Audit de sécurité Au stade de la conception

1 Données du projet

N90 – Liège – Seraing Cyclostrade Renory - Angleur

7.2.7.1 Carrefour avec la rue Auguste-Joiret

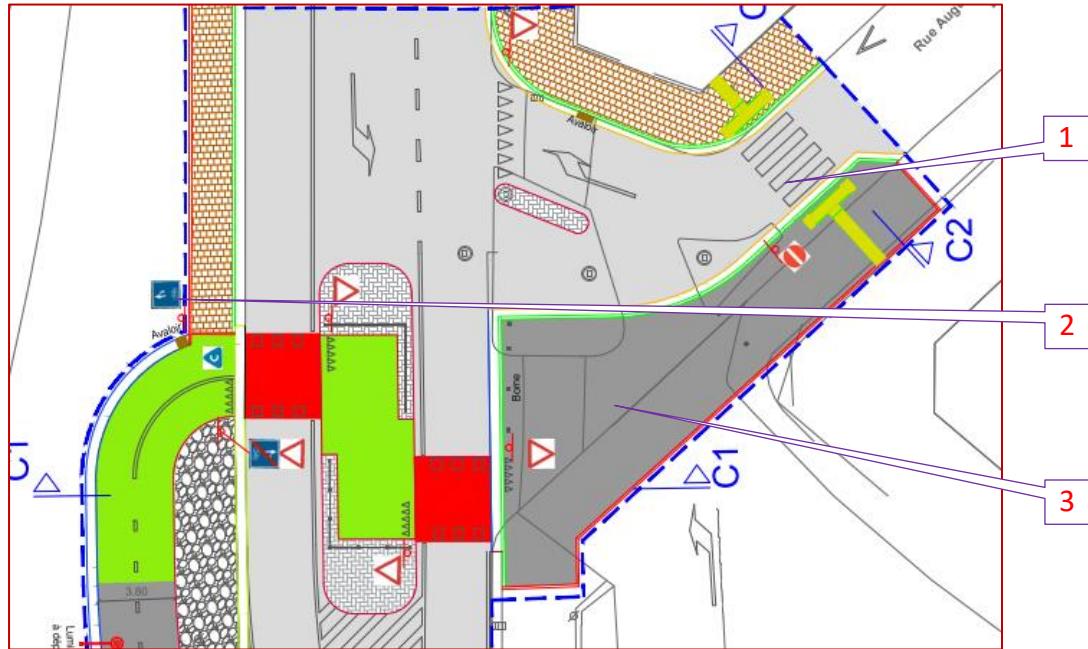
- Pourquoi avoir éloigner le passage piétons du carrefour (12m)? Il risque de ne plus être utilisé par les piétons s'il est trop éloigné de la ligne de désir. Utilité de ce PP ?
- Le statut utilisé F99 laisse penser une certaine fréquentation piétonne, un passage piétons en // des traversées cyclable devrait être envisagé.
- Les traversées cyclables renvoient les cyclistes sur un accotement sans statut particulier leurs permettant d'y circuler.

- Rapprocher le passage piétons du carrefour si maintenu.
- Envisager des passages piétons.
- Ajouter des signaux F99 sur l'accotement ;

1. Le mettre plus près du carrefour est le mettre en conflit avec les véhicules enpruntant l'accès carrossable au parking de l'Athénée d'Angleur.
2. On adjoutera des ppp aux traversées cyclable.
3. S'il le faut vraiment. Des panneaux (4) pour seulement 12 m d'itinéraire m'apparaît excessif.
Remarque complémentaire : les zones des couleurs ne seront plus placées au droit des traversées mais en amont de celle-ci.

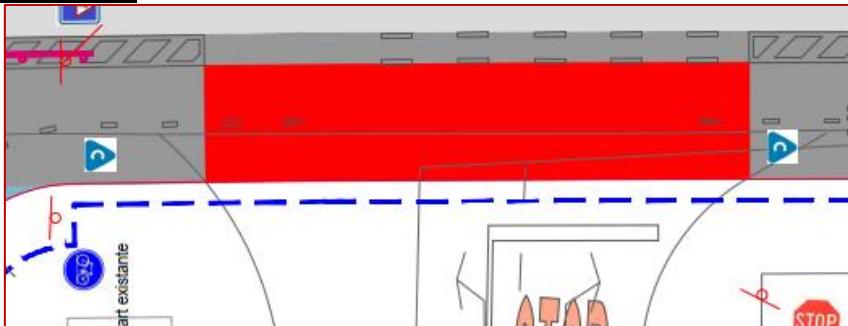
1. Lorsque l'aménagement cyclable suit une voirie prioritaire il est recommandé de laisser cet aménagement également prioritaire. Nous recommandons la mise en place d'un marquage de piste cyclable pour le franchissement prioritaire.
2. Le revêtement coloré doit être focalisé sur le point de traversée afin que le cycliste focalise son attention sur le point de conflit éventuel.
3. En agglomération, le signal donnant un statut au cheminement (D7/F99) doit être répété après chaque carrefour sur le cheminement cyclable.

1. Laisser le cheminement prioritaire en franchissement de voiries non prioritaires.
2. Réduire le revêtement rouge aux franchissements de voiries.
3. Répéter les signaux F99 et/ou D7 après chaque carrefour.

Attention : on est pas en carrefour : ce sont des accès privatif.

l'attention des usagers les uns vis-à-vis des autres. La zone rouge du trottoir commence avant et se prolonge après l'accès sur le trottoir, afin que ce trottoir constitue une continuité. Piétons et cyclistes y sont prioritaires puisque l'accès carrossable est privatif.
